**AVIS RELATIF À LA PROTECTION
CONTRE LES EVENTUELS EFFETS NOCIFS ET NUISANCES
PROVOQUÉS PAR LES RAYONNEMENTS NON IONISANTS
GÉNÉRÉS PAR DES ANTENNES ÉMETTRICES STATIONNAIRES**

Commune : ESNEUX - Exploitant : TELENET GROUP

Référence exploitant : LG2162D

Rapport n° 4237 / 2023

Figure 2 : Vue en plan des installations d'antennes dans un rayon de 300 mètres autour de l'installation faisant l'objet de la demande d'avis

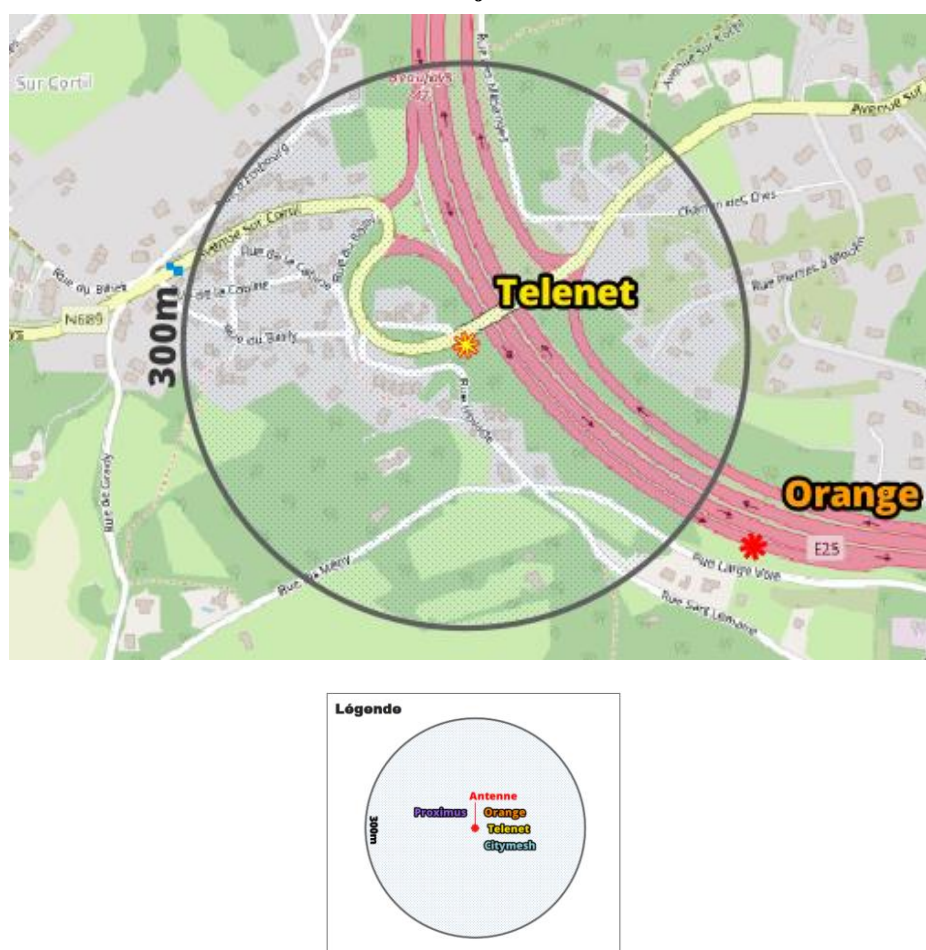
Compte tenu du nombre d'installations localisées dans la figure 2, il apparaît que l'intensité du rayonnement électromagnétique généré, dans les lieux de séjour situés à proximité de l'installation référencée dans le paragraphe 2, par l'ensemble des antennes émettrices stationnaires de l'ensemble des exploitants du même site d'antennes émettrices stationnaires respecte la limite fixée à l'article 4, § 2 du décret.
